SUBSANACIÓN DE OBSERVACIONES LEVANTADAS LUEGO DE VISITA DE CAMPO REALIZADA EN EL MUNICIPIO DE RICAURTE EN EL MARCO DEL CONTRATO NÚMERO STM-LP-008-2025

ASUNTO: CONTRATO DE OBRA No.STM-LP-008-2025 – ENTREGA SUBSANACION A OBSERVACIONES GENERADAS EN VISITA DE CAMPO Y ENTREGA A LA SMC EN EL MUNICIPIO DE RICAURTE

ASUNTO: CONTRATO DE OBRA No. STM-LP-008-2025- OBSERVACIONES A RESPUESTA GOB-S-CR-2026-0169475 HALLAZGOS OBRAS IMPLEMENTADAS - RICAURTE

ASUNTO: RESPUESTA A HALLAZGOS FORMULADOS SOBRE LOS PUNTOS 25612_CN_01, 25612_CN_02 Y 25612_CN_03, MUNICIPIO DE RICAURTE.

25612_CN_01 Escuela Antonio Ricaurte, vda Las Varas:

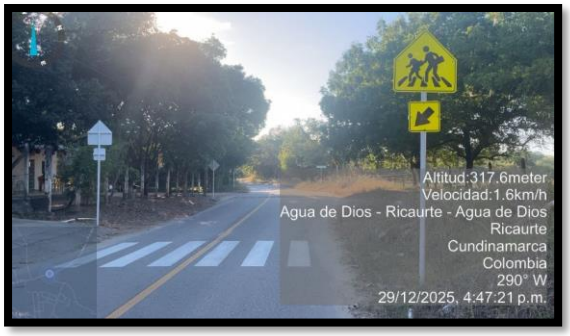
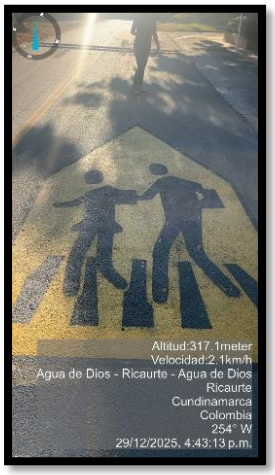
Subsanar en campo las demarcaciones horizontales.

Se atiende la observación. Se realiza la subsanación en campo de las demarcaciones horizontales, ejecutando los ajustes correspondientes conforme a lo establecido en los planos de diseño aprobados.

Evidencia de marcas horizontales subsanadas (VMP30, PZE, PP, PSP47)

Reposición de tachas reflectivas desprendidas.

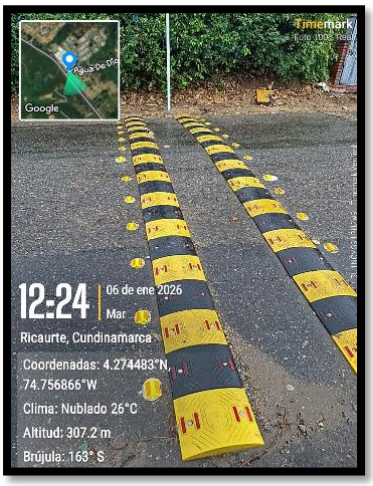
Se evidencia el desprendimiento de tachas reflectivas, subsanar.

Se atiende la observación. Se realiza la reposición de las tachas reflectivas que se encontraban desprendidas de los resaltos portátiles instalados, verificando la correcta preparación de la superficie y asegurando su adecuada fijación mediante el uso de adhesivo apropiado, con el fin de garantizar su correcta adherencia y funcionalidad.

Instalación de Sticker de identificación

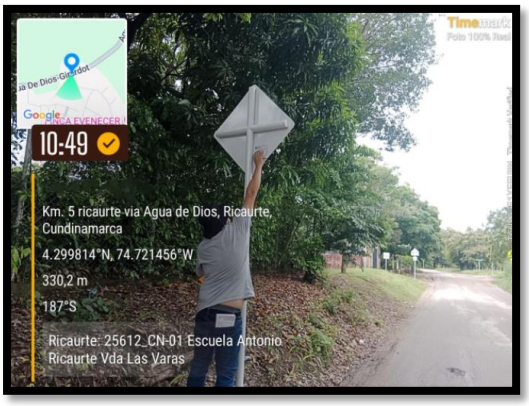
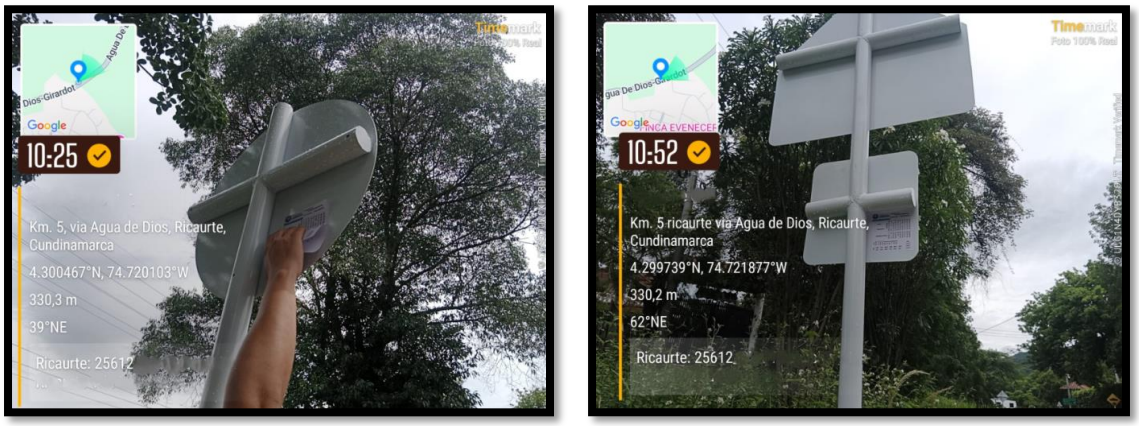
Las señales SP 25/SR 30 – etiqueta 024, SR 01 – etiqueta 025, SP 25A – etiqueta 026, SP 25A – etiqueta 027, SP 10 – etiqueta 028, SP 25A – etiqueta 029 y SP 25A – etiqueta 030 no cuentan con sticker, subsanar.

Se atiende la observación. Se realiza la instalación del sticker de identificación correspondiente en las señales en mención, garantizando su correcta ubicación y legibilidad, conforme a los criterios establecidos para la señalización vertical.

Señales verticales retiradas.

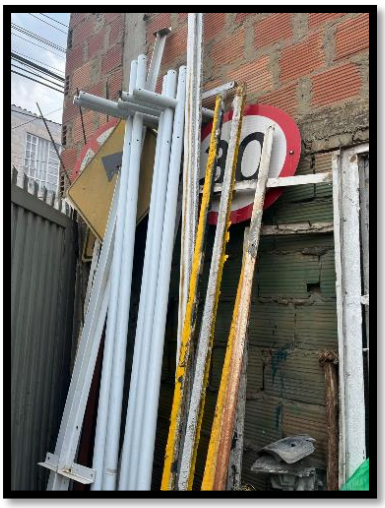
Falta retirar en campo la señal SP 04

Se atiende observación, se realiza el retiro de todas las señales verticales en mal estado o que no cumplen con el manual de señalización vigente como se evidencia en el siguiente registro fotográfico.

25612_CN_03 Intersección vereda Limoncitos:

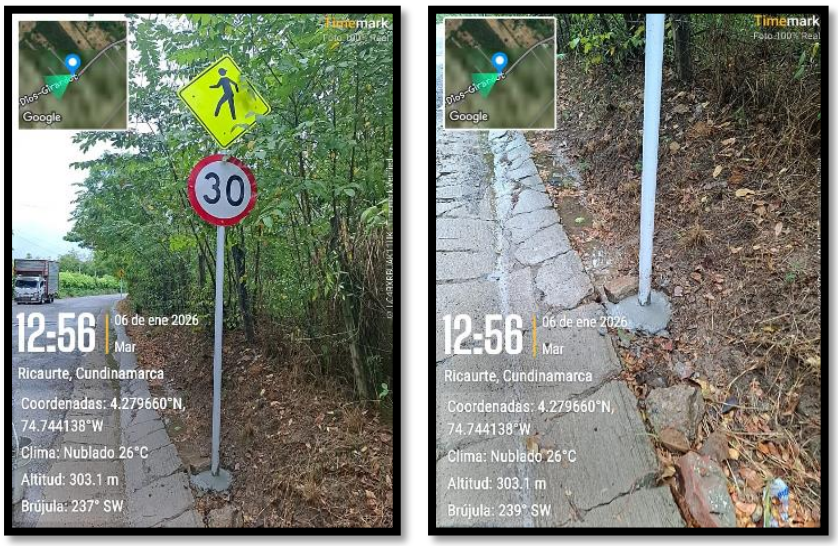
Corregir cimentación señales SR 01 – etiqueta 037 y SP 46/SR 30 – etiqueta 024.

Se atiende la observación, se realizó el ajuste de la cimentación de las señale verticales SR-01 (etiqueta 037) y SP46/SR 30 (etiqueta 024), toda vez que estas presentaban fisuración. Adicionalmente, se verificó y corrigió la nivelación de la señal, garantizando su adecuada estabilidad y correcta disposición conforme a las condiciones de instalación.

25612_CN_01 Escuela Antonio Ricaurte, vda Las Varas:

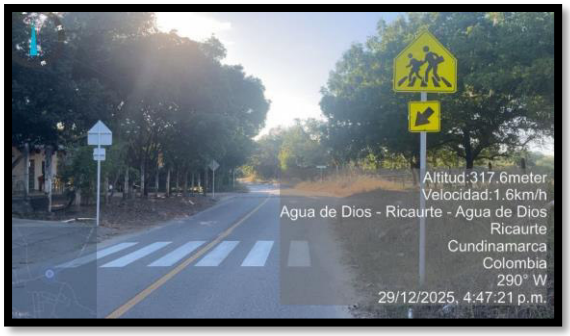
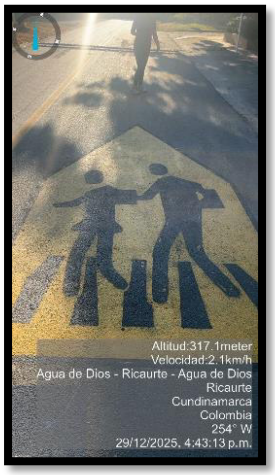
Subsanar en campo las demarcaciones horizontales.

Se atiende la observación. Se realiza la subsanación en campo de las demarcaciones horizontales, ejecutando los ajustes correspondientes conforme a lo establecido en los planos de diseño aprobados.

Evidencia de marcas horizontales subsanadas (VMP30, PZE, PP, PSP47)

Reposición de tachas reflectivas desprendidas.

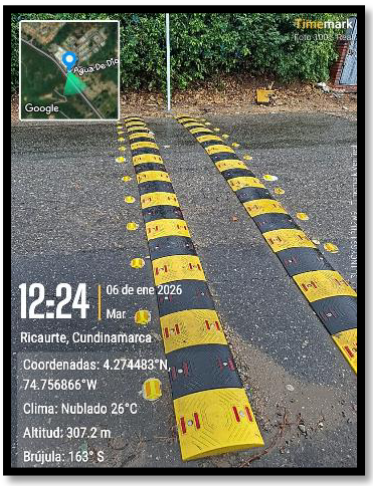
Se evidencia el desprendimiento de tachas reflectivas, subsanar.

Se atiende la observación. Se realiza la reposición de las tachas reflectivas que se encontraban desprendidas de los resaltos portátiles instalados, verificando la correcta preparación de la superficie y asegurando su adecuada fijación mediante el uso de adhesivo apropiado, con el fin de garantizar su correcta adherencia y funcionalidad.

Instalación de Sticker de identificación

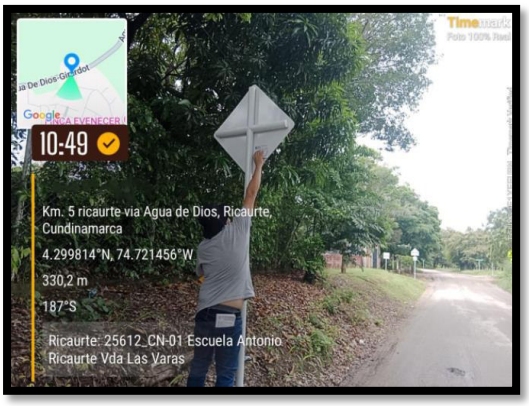
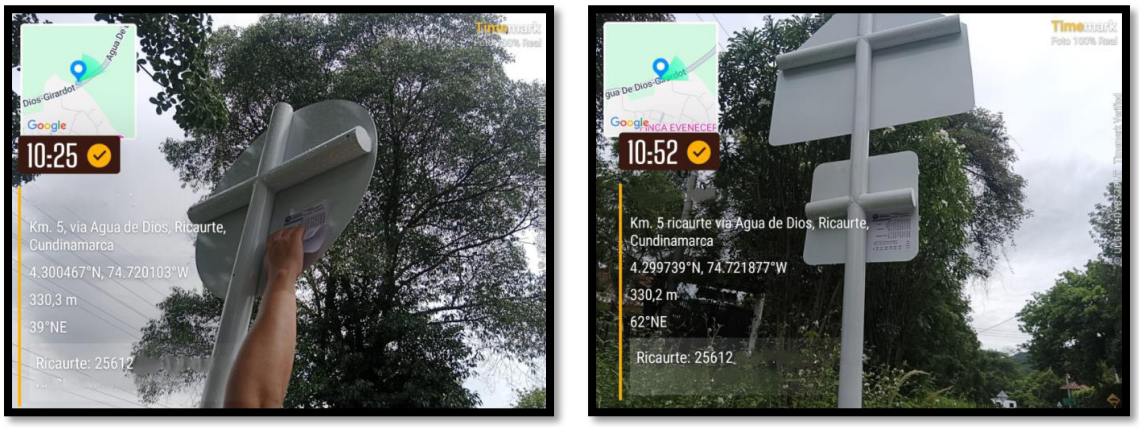
Las señales SP 25/SR 30 – etiqueta 024, SR 01 – etiqueta 025, SP 25A – etiqueta 026, SP 25A – etiqueta 027, SP 10 – etiqueta 028, SP 25A – etiqueta 029 y SP 25A – etiqueta 030 no cuentan con sticker, subsanar.

Se atiende la observación. Se realiza la instalación del sticker de identificación correspondiente en las señales en mención, garantizando su correcta ubicación y legibilidad, conforme a los criterios establecidos para la señalización vertical.

25612_CN_03 Intersección vereda Limoncitos:

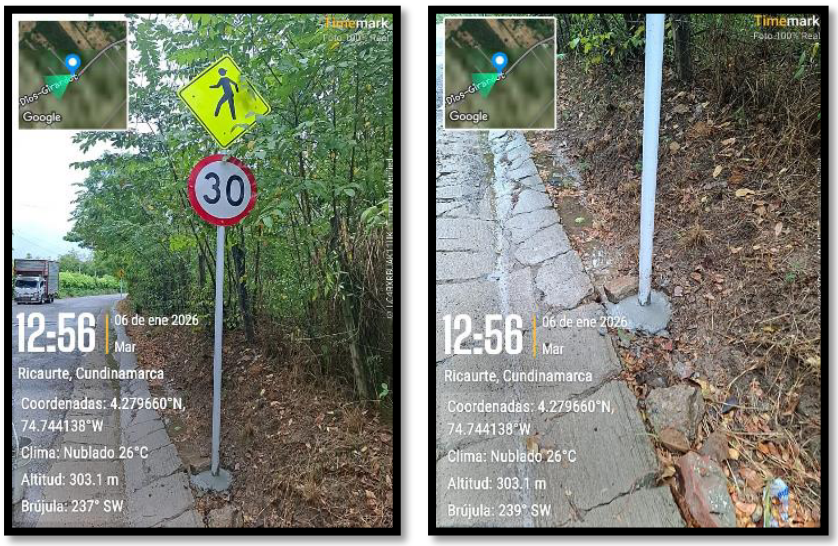
Corregir cimentación señales SR 01 – etiqueta 037 y SP 46/SR 30 – etiqueta 024.

Se atiende la observación, se realizó el ajuste de la cimentación de las señale verticales SR-01 (etiqueta 037) y SP46/SR 30 (etiqueta 024), toda vez que estas presentaban fisuración. Adicionalmente, se verificó y corrigió la nivelación de la señal, garantizando su adecuada estabilidad y correcta disposición conforme a las condiciones de instalación.

SEÑALES VERTICALES CON STICKER QUE NO CORRESPONDEN CON LOS PLANOS RECORD				
RICAURTE PUNTO 25612_CN_02 Cruce Peñalisa Mall				
SEÑAL	**CONSECUTIVO EN CAMPO**	**CONSECUTIVO EN PLANO RECORD**	**REGISTRO FOTOGRAFICO**	**PLANO RECORD**
SP-25/SR-30	058	024

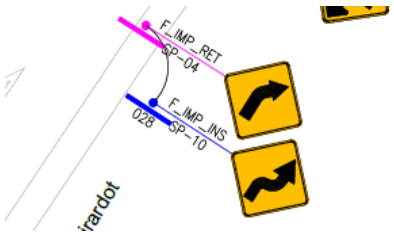
1. Las señales que estaban pendientes por sticker fueron instalados, sin embargo, el consecutivo no coincide con los planos récord ni con los que la SMC dispuso para este municipio en comunicación GOB-S-CR-2026-0169475 del 20 de octubre 2025.

Por lo tanto, se solicita se realice la corrección tanto en campo como en los planos record, dado a que los consecutivos deben corresponder a los asignados por la SMC, de las siguientes señales:

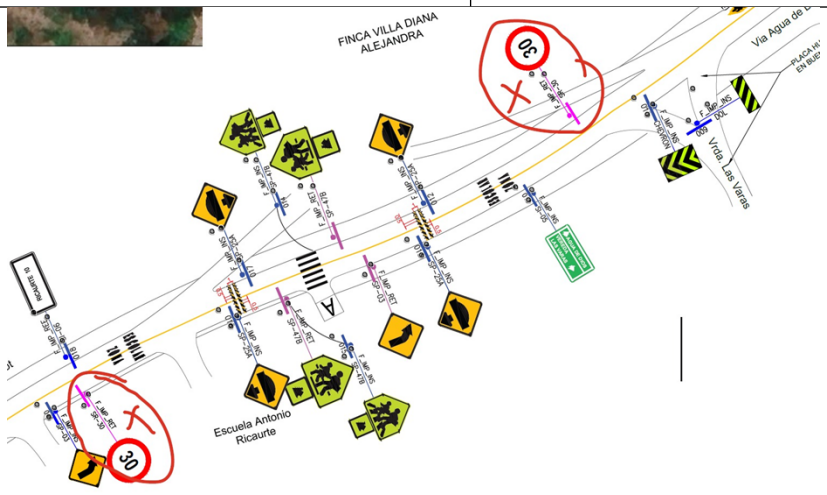
Observación 29/08/2026
25612_CN_01
No se han retirado en campo las señales SR30.

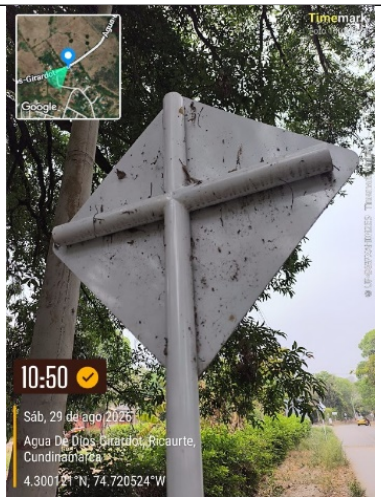
La señal SP 03 – etiqueta 004 no cuenta con sticker instalado.

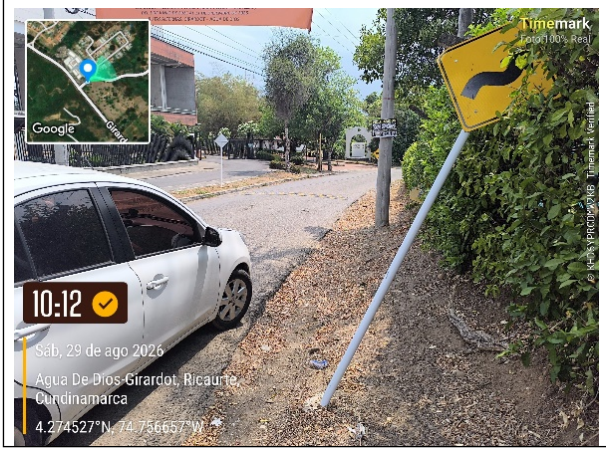
Observación 29/08/2026
Punto 25612_CN_02
Las señales SP 25/SR 30 – etiqueta 024, SR 01 – etiqueta 025, SP 25A – etiqueta 026, SP 25A – etiqueta 027, SP 10 – etiqueta 028, SP 25A – etiqueta 029 y SP 25A – etiqueta 030 no cuentan con sticker instalado.

SEÑALES VERTICALES CON STICKER QUE NO CORRESPONDEN CON LOS PLANOS RECORD
RICAURTE PUNTO 25612_CN_02 Cruce Peñalisa Mall

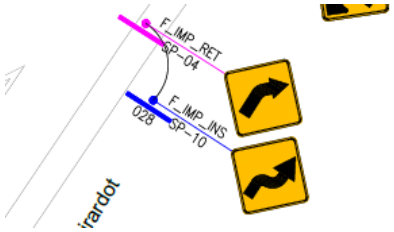
Por lo tanto, se solicita se realice la corrección tanto en campo como en los planos record, dado a que los consecutivos deben corresponder a los asignados por la SMC, de las siguientes señales:

Ajuste señales SP25A vulneradas

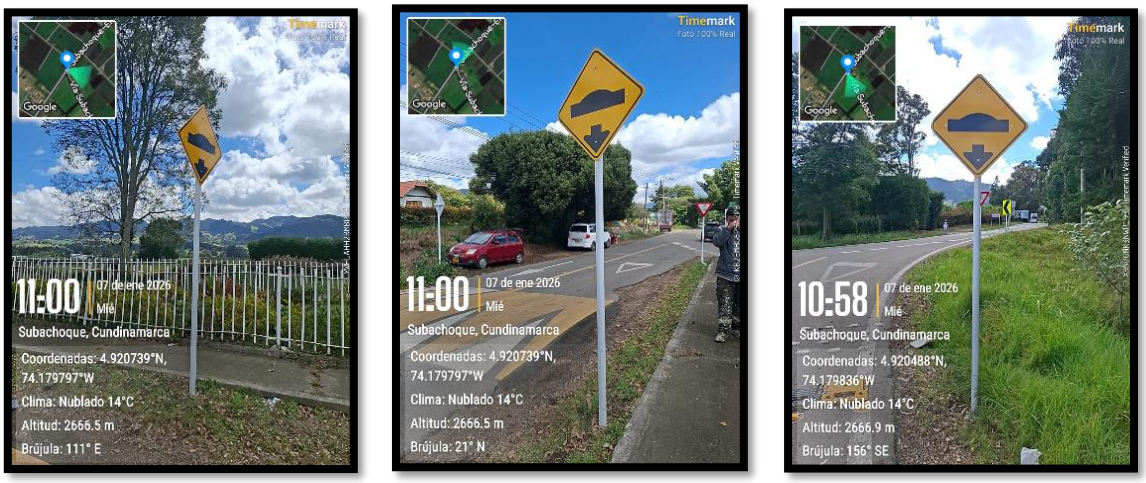
Corregir señales SP 25A - etiqueta 147 y SP 25A - etiqueta 153 que se evidencian golpeadas y dobladas.

Se atiende la observación. Se realiza el ajuste de las señales en mención. Se aclara que las afectaciones presentadas obedecen a impactos generados por usuarios de la vía que realizan maniobras evasivas para esquivar el resalto parabólico, situación que no es imputable al consorcio. No obstante, se procede a corregir la verticalidad y alineación de los elementos en la medida de lo técnicamente posible, garantizando su funcionalidad y visibilidad.

Instalación de Sticker en señalización vertical

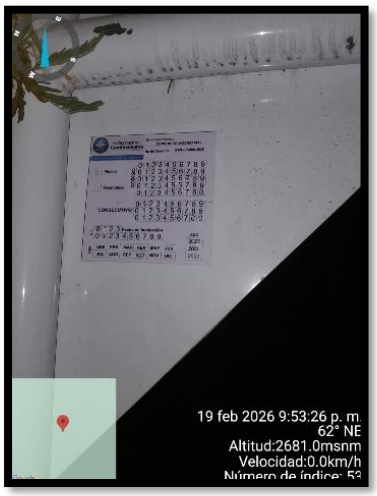
Se evidencia que las señales SP 25A – etiqueta 154, SR 01 – etiqueta 155, SR 06 – etiqueta 156, SP 25 – etiqueta 157, SP 12 – etiqueta 158 y SI 05 – etiqueta 159 no cuentan con sticker, subsanar.

Se atiende observación, se realiza la instalación de los Sticker de identificación correspondientes a las señales en mención.

Ajuste señales SP25A vulneradas

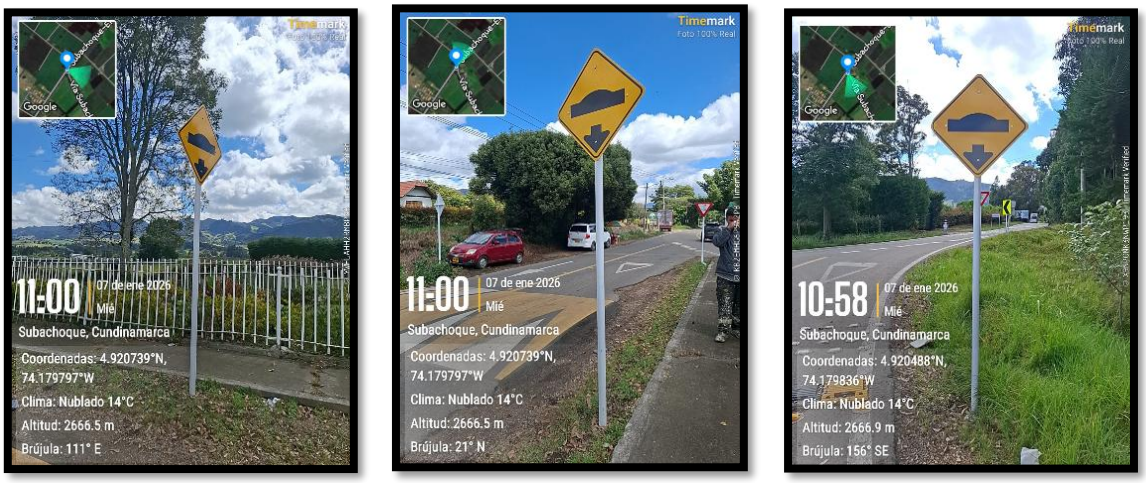
Corregir señales SP 25A - etiqueta 147 y SP 25A - etiqueta 153 que se evidencian golpeadas y dobladas.

Se atiende la observación. Se realiza el ajuste de las señales en mención. Se aclara que las afectaciones presentadas obedecen a impactos generados por usuarios de la vía que realizan maniobras evasivas para esquivar el resalto parabólico, situación que no es imputable al consorcio. No obstante, se procede a corregir la verticalidad y alineación de los elementos en la medida de lo técnicamente posible, garantizando su funcionalidad y visibilidad.

Instalación de Sticker en señalización vertical

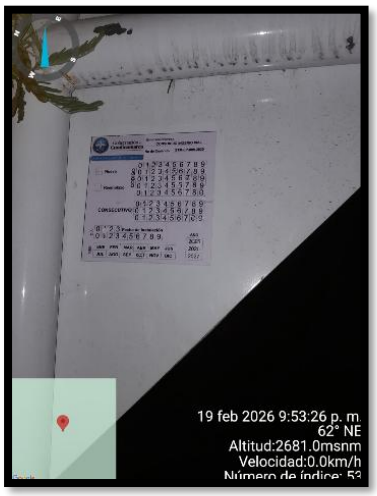
Se evidencia que las señales SP 25A – etiqueta 154, SR 01 – etiqueta 155, SR 06 – etiqueta 156, SP 25 – etiqueta 157, SP 12 – etiqueta 158 y SI 05 – etiqueta 159 no cuentan con sticker, subsanar.

Se atiende observación, se realiza la instalación de los Sticker de identificación correspondientes a las señales en mención.
